**COMPANHIA RIOGRANDENSE DE SANEAMENTO  
DIRETORIA DA PRESIDÊNCIA  
SUPERINTENDÊNCIA DE RELAÇÕES INSTITUCIONAIS**

**Assunto: Relatório Técnico de Fiscalização nº 017/2022 – município de Erechim.**

**RELATÓRIO DE AJUSTAMENTO DE AÇÃO E CONDUTA – RAAC**

**Referência: Relatório de Fiscalização 17/2022**

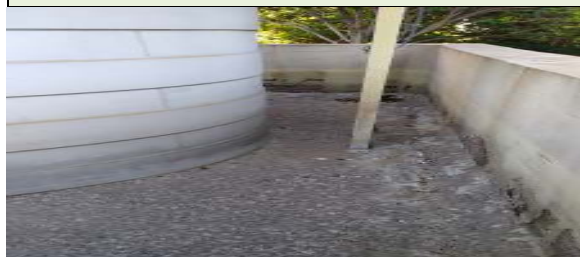
NC	CÓDIGO DA NC	UNIDADE	ETA I				
39	3.10	CONSTATAÇÃO	O alarme do cloro não estava funcionando.				
GRUPO	PRAZO	NÃO CONFORMIDADE	Alarme do detector de cloro inoperante.				
2	09/05/02023	OBSERVAÇÃO	-				
<p><b>MANIFESTAÇÃO DA CORSAN:</b> Em processamento. Os ajustes ou substituição dos alarmes de cloro serão realizados se os equipamentos não estiverem funcionando adequadamente, conforme orientação do técnico de segurança do trabalho regional. Foi solicitado <u>que seja informado o defeito apresentado nos equipamentos para que o DECIN possa avaliar a situação de troca ou testes a realizar.</u></p> <p><b>PLANO DE AÇÃO:</b> Ajustar o funcionamento do alarme de cloro.</p> <table border="1"> <thead> <tr> <th>Ação</th> <th>Prazo previsto</th> </tr> </thead> <tbody> <tr> <td>Ajuste no alarme de cloro.</td> <td>Abril de 2023.</td> </tr> </tbody> </table>				Ação	Prazo previsto	Ajuste no alarme de cloro.	Abril de 2023.
Ação	Prazo previsto						
Ajuste no alarme de cloro.	Abril de 2023.

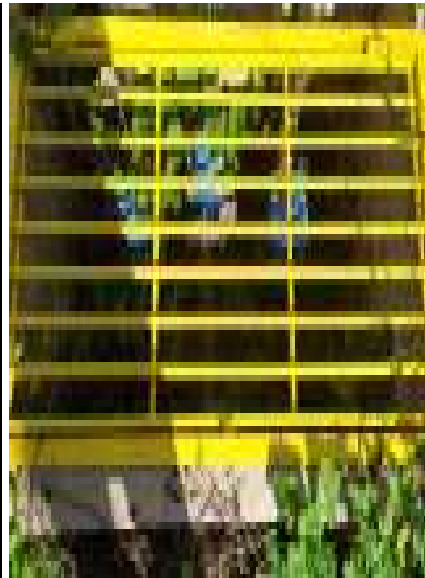
<b>NC</b>	<b>CÓDIGO DA NC</b>	<b>UNIDADE</b>	R15				
66	6.2	<b>CONSTATAÇÃO</b>	O portão estava sem cadeado.				
<b>GRUPO</b>	<b>PRAZO</b>	<b>NÃO CONFORMIDADE</b>	Não isolar a área dando condição ao acesso de pessoas não-autorizadas e sem garantir bom estado de limpeza do				
2	8/2/2024	<b>OBSERVAÇÃO</b>	-				
<p><b>MANIFESTAÇÃO DA CORSAN:</b> Em processamento. O cadeado está sendo providenciado.</p> <p><b>PLANO DE AÇÃO:</b> Instalar cadeado no portão do R15.</p> <table border="1"> <thead> <tr> <th>Ação</th> <th>Prazo previsto</th> </tr> </thead> <tbody> <tr> <td>Instalação do cadeado</td> <td>Março de 2023</td> </tr> </tbody> </table> 				Ação	Prazo previsto	Instalação do cadeado	Março de 2023
Ação	Prazo previsto						
Instalação do cadeado	Março de 2023
